## URGENT – INOFORMATIONS DE SÉCURITÉ

### SICAT IMPLANT V2.0

<b>1. INFORMATION SUR LA INFORMATIONS SUR LA SÉCURITÉ</b>	
Numéro de référence de l'information sur la sécurité	FSCA-A20-001-2020-07-15
Date de l'information sur la sécurité	2020-07-15
Nom du produit/du dispositif*	SICAT Implant V2.0
Numéro de LOT	V2.0

Figure 1 : Dans quels cas l'erreur se produit-elle et avec quelles conséquences ?

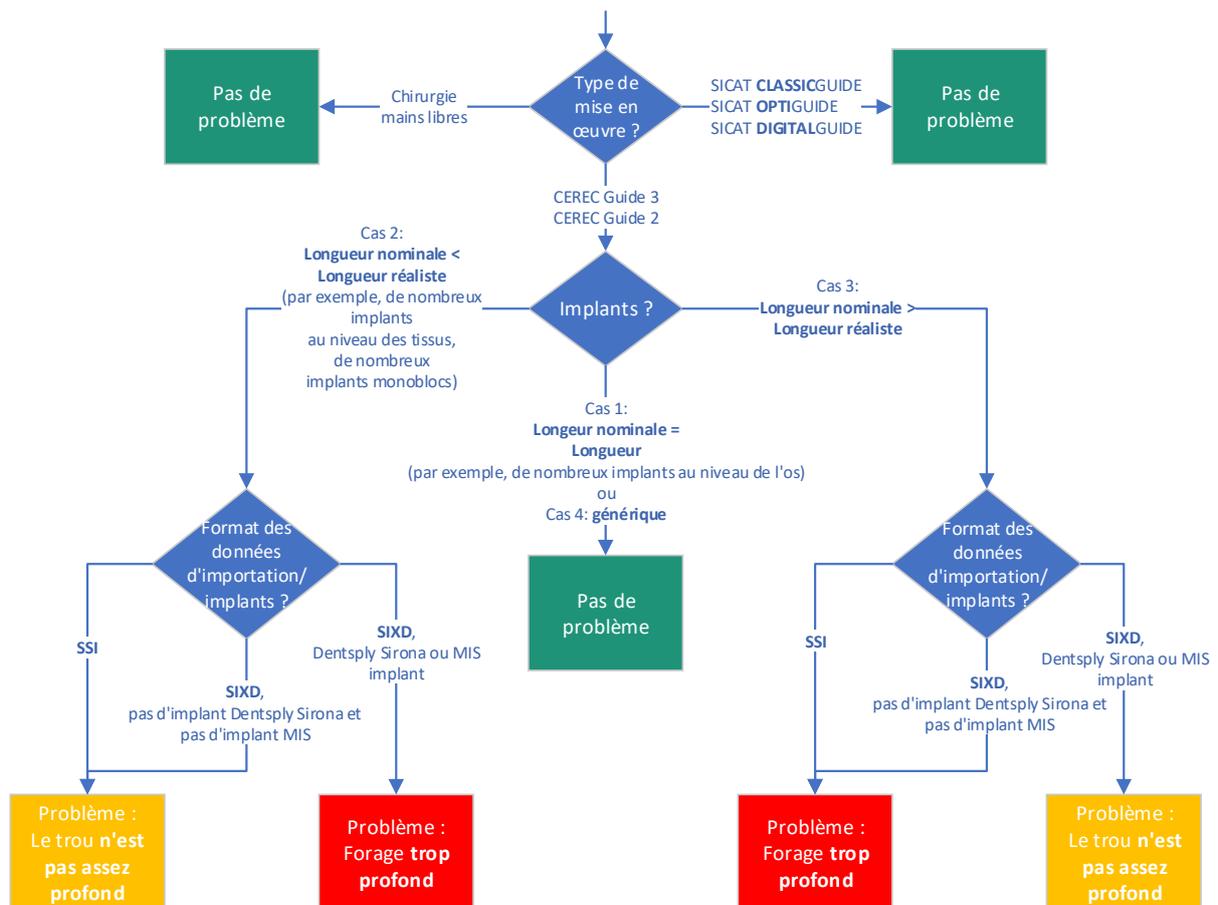
Dans certains cas (voir figure 1), cette erreur entraîne que la combinaison implant-manchon soit exportée (lorsque vous exportez pour un guide CEREC) avec un décalage positif ou négatif le long de l'axe de l'implant. Ce décalage est la différence entre **la longueur nominale de l'implant<sup>1</sup>** et **la longueur réelle de l'implant<sup>2</sup>**. Le signe du décalage dépend également du format des données d'importation (SSI, SIXD) (voir figure 1). Le fichier CMG.DXD exporté n'est pas correct dans ces cas.

Les implants dont la longueur nominale correspond à la longueur réaliste **ne sont pas affectés** par l'erreur (par exemple, de nombreux implants au niveau de l'os communément connus sous le nom « Bone Level »). Les implants dont la longueur nominale présente un écart par rapport à la longueur réelle **sont affectés** par cette erreur (par exemple, de nombreux implants au niveau des tissus et de nombreux implants en une seule pièce). Plus la différence entre la longueur nominale de l'implant et la longueur réelle de l'implant est grande, plus ils sont affectés. Les implants génériques **ne sont pas concernés** par cette erreur.

En fin de compte, l'erreur pour les implants concernés signifie que lorsqu'un guide CEREC est utilisé, soit la majeure partie du forage **n'est pas assez profonde**, ou soit le forage est également **trop profond**. Dans ce second cas (forage trop profond), les structures anatomiques de la mâchoire telles que les nerfs, les sinus maxillaires, les racines ou les os peuvent être endommagés.

Dans le logiciel SICAT IMPLANT V2.0 L'exportation pour un guide CEREC ("exportation CMG.DXD") ne peut être utilisée que pour les implants qui ne sont pas concernés (cas 1 du tableau 1), sinon cela peut entraîner des dommages chez le patient-

Les fichiers CMG.DXD déjà exportés de du logiciel SICAT IMPLANT V2.0 ne peuvent être utilisés que pour les implants non affectés (cas 1 du tableau 1), sinon le patient peut cela peut entraîner des dommages chez le patient-

Pour tous les clients, La nouvelle version SICAT IMPLANT V 2.0.1 corrigeant l'erreur mentionnée ci-dessus devrait être disponible par téléchargement en juillet 2020 sous la forme d'une SICAT SUITE V2.0.1. Dès que la version corrigée (SICAT IMPLANT V 2.0.1) sera disponible, tous les clients concernés seront informés. Les clients qui veulent utiliser SICAT IMPLANT doivent télécharger et installer SICAT SUITE V2.0.1 et ensuite activer SICAT IMPLANT V2.0.1.
